LABORATÓRIO NACIONAL
DE ENGENHARIA CIVIL

**Apreciação sumária do relatório “Perform remedial action:
installation of monitoring wells and groundwater monitoring
at Sites 3001 and 5001. Lajes Field, Azores, Portugal. Annual
groundwater monitoring report. August 2019”**

Ministério da Defesa Nacional

RELATÓRIO 397/2019 – CD

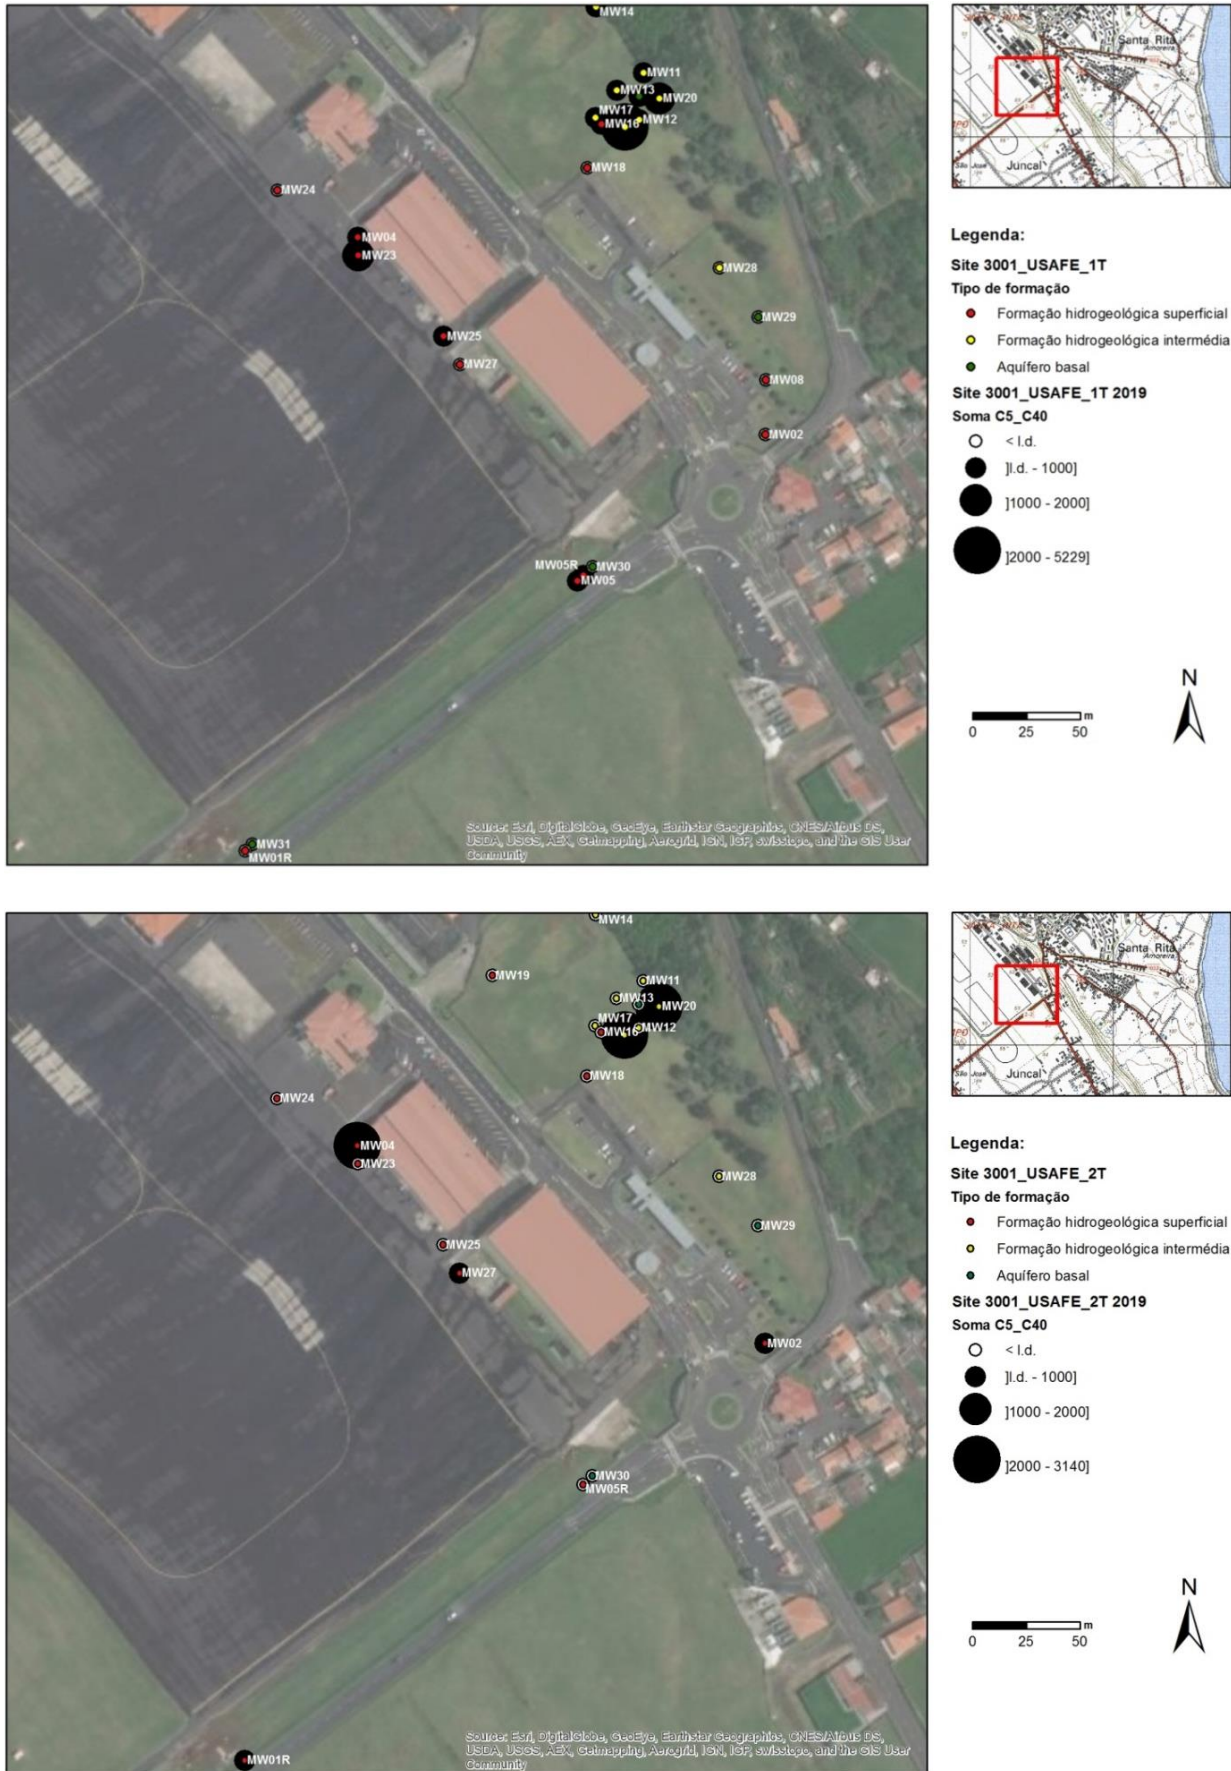
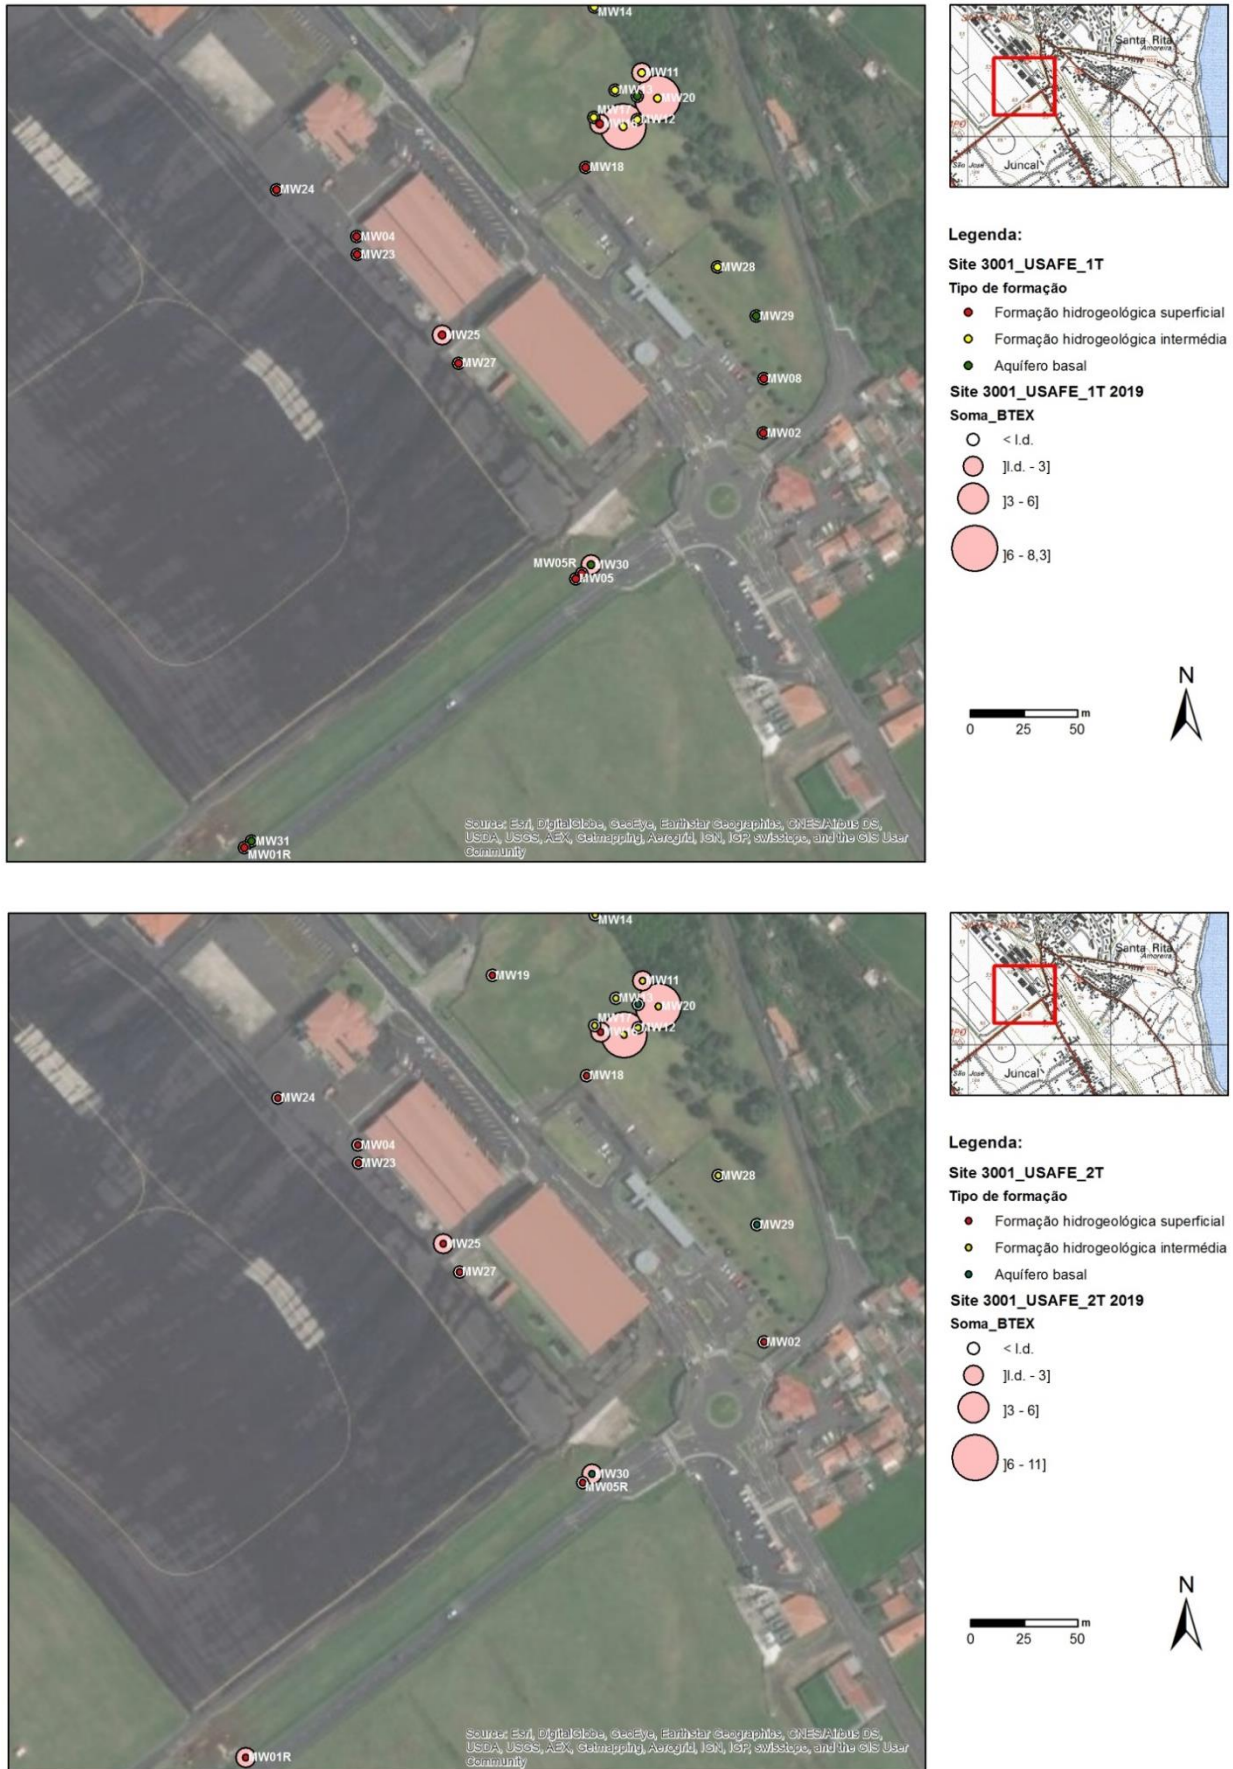
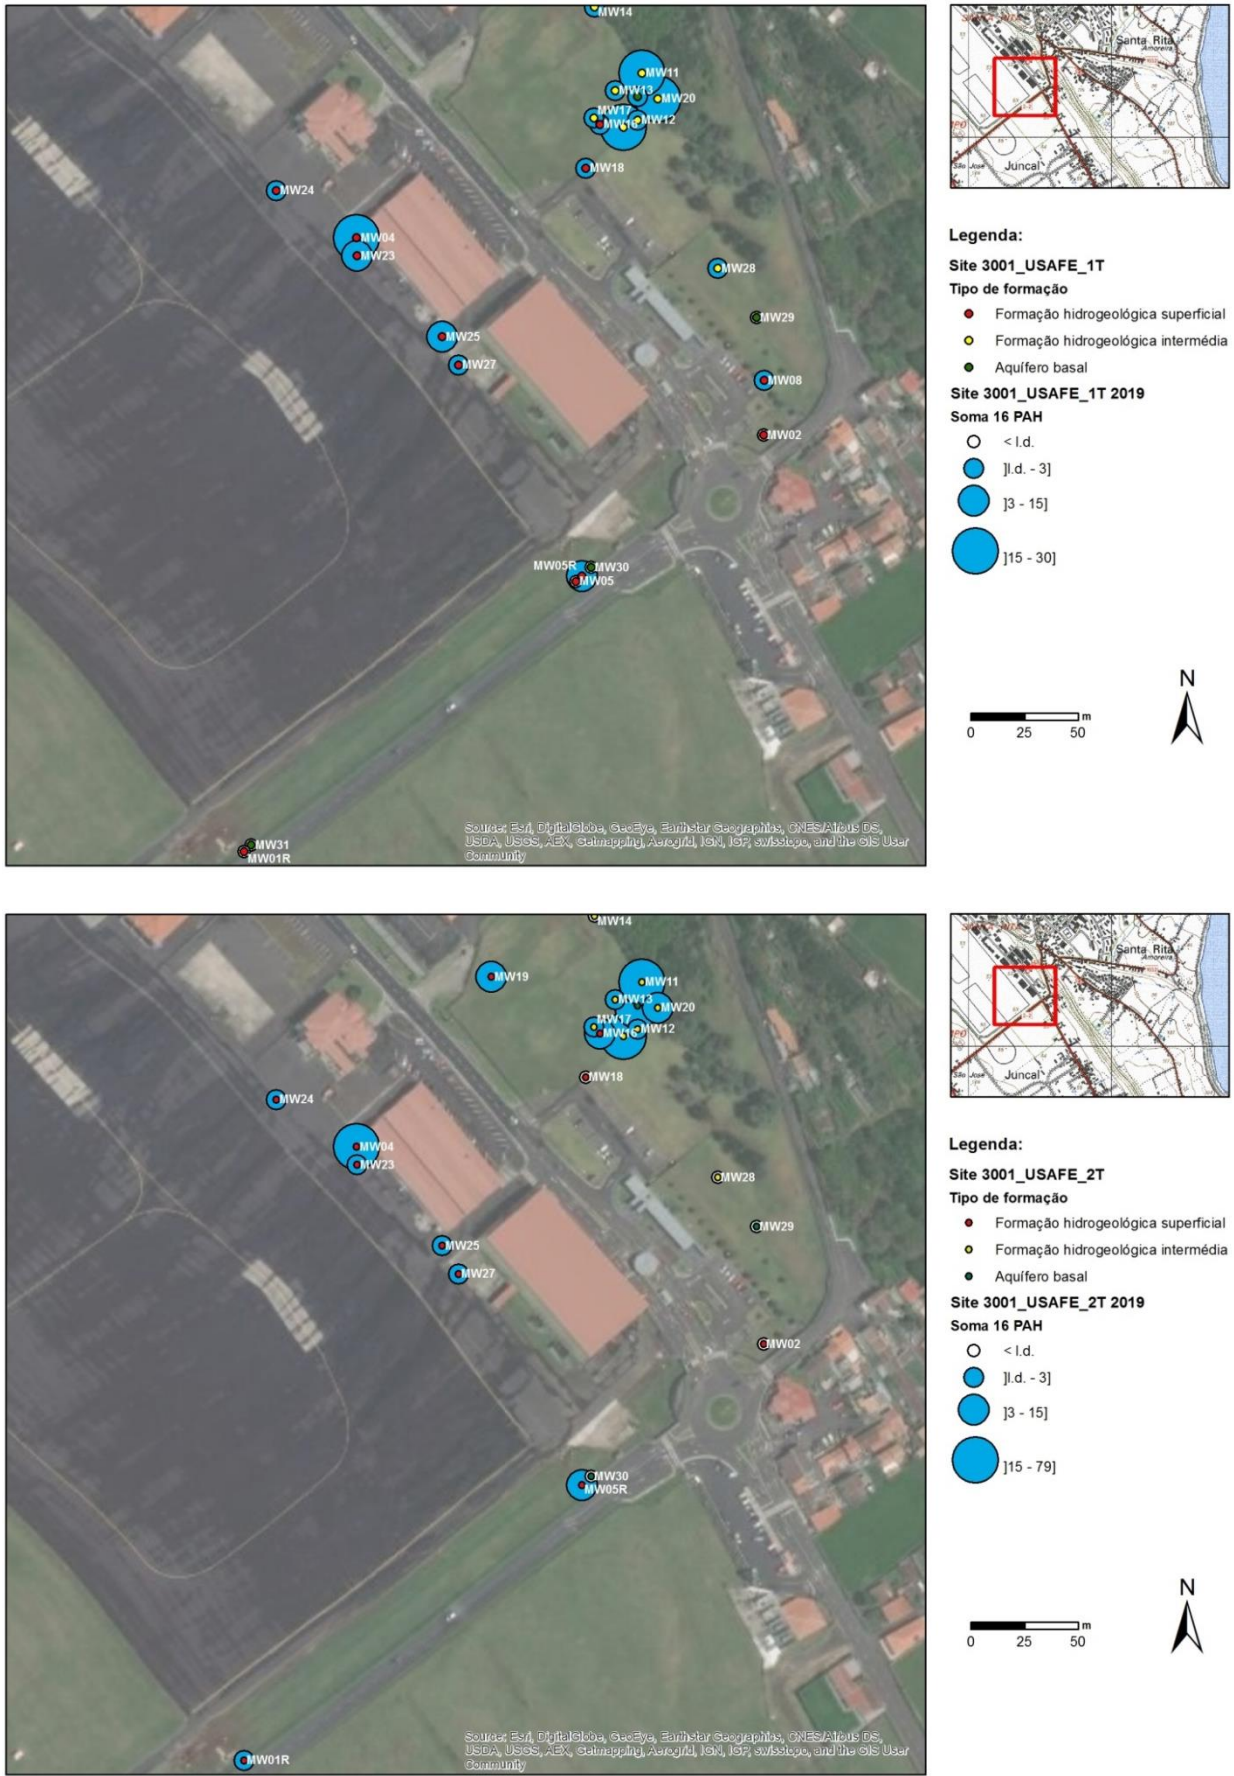
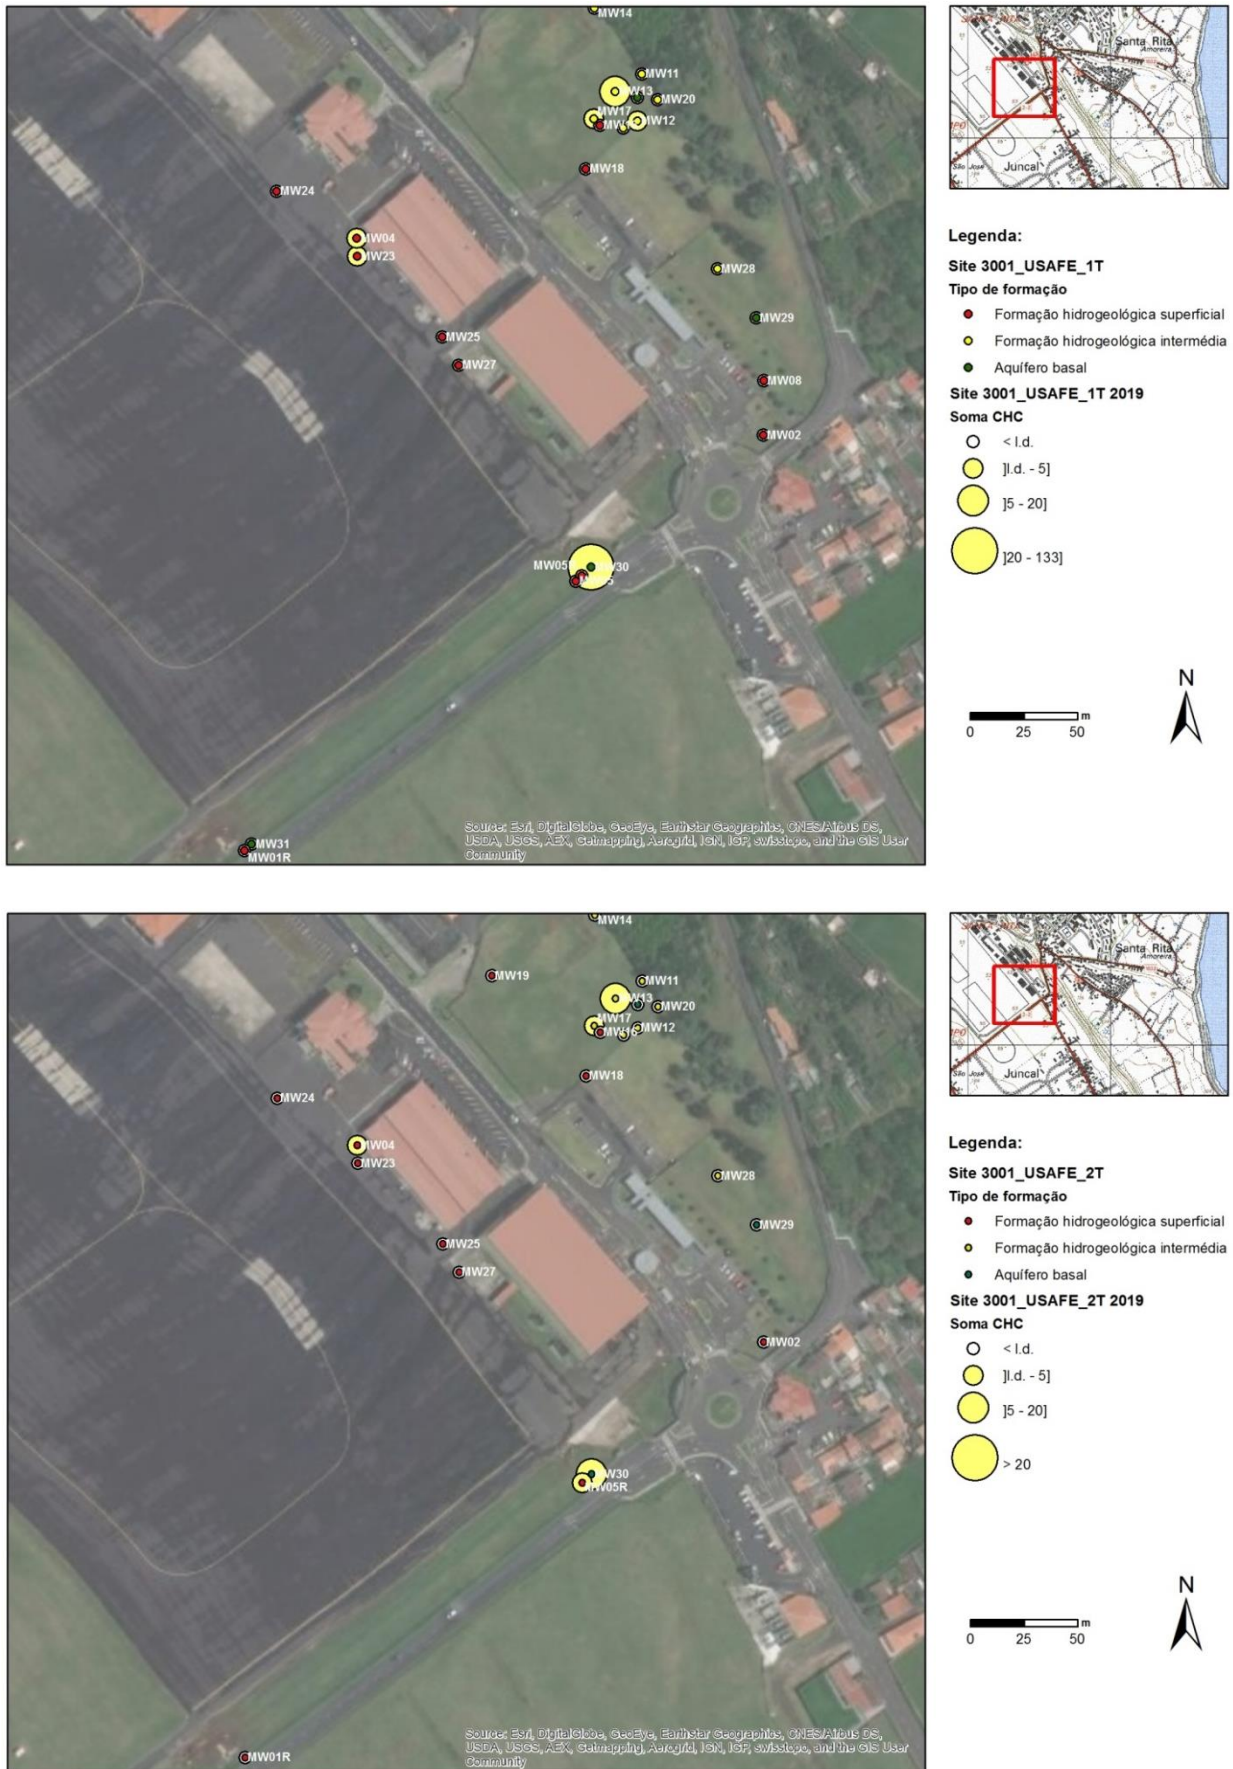
Na Figura 3.2 à Figura 3.7 apresenta-se uma síntese dos resultados obtidos em Tetra Tech, Inc. (2019). Para o efeito, agregaram-se os valores das concentrações dos 58 parâmetros analisados por campanha, para cada piezómetro, pelos principais grupos de hidrocarbonetos analisados.

Para o Site 3001, os resultados obtidos também permitem constatar haver duas áreas onde se observam maiores concentrações: Apron. A e Area 5. Os autores do estudo referem que os piezómetros cujas águas subterrâneas apresentaram concentrações individuais em HTP acima da norma, utilizando os critérios do Canadá e Holandês (Ontario Guideline e Dutch Intervention Value), foram o 3001-MW03, 3001-MW04, 3001-MW11, 3001-MW20 e 3001-MW23 em janeiro de 2019 ou maio de 2019, ou durante ambos os eventos de amostragem. Além disso referem terem sido encontradas concentrações em HAP superiores às normas consideradas nos piezómetros 3001-MW03, 3001-MW04 e 3001-MW23. As concentrações individuais de CHC encontraram-se acima das normas nos piezómetros 3001-MW12, 3001-MW13, 3001-MW17 e 3001-MW30. Contudo, se forem considerados os Limiares de Qualidade definidos pela Agência Portuguesa do Ambiente (APA, 2015) há diversas outras situações em que as normas são ultrapassadas, como é o caso dos BTEX onde, embora as concentrações individuais não tenham ultrapassado as normas utilizadas em Tetra Tech, Inc. (2019), alguns dos seus valores ultrapassam os Limiares de Qualidade para os piezómetros 3001-MW03, 3001-MW05R, 3001-MW11, 3001-MW16, 3001-MW19, 3001-MW20, 3001-MW24, 3001-MW25 e 3001-MW27, além de diversos HAP.

Em comparação com resultados anteriores nas formações hidrogeológicas observa-se que, apesar de a contaminação persistir, os valores da sua concentração são um pouco inferiores para a maioria dos compostos, com exceção do piezómetro 3001-MW04.

Um outro aspeto a salientar é a presença de contaminantes nos piezómetros de águas subterrâneas que captam o aquífero basal, com valores acima das normas para diversos CHC no 3001-MW30 (em todas as campanhas) e no 3001-MW22 para o HAP naftaleno (apenas numa campanha) (cf. Figura 3.7). Esta é uma situação nova, para a qual se procura uma explicação por forma a estancar a sua expansão e minimizar as consequências para a água de consumo. Os autores deste estudo
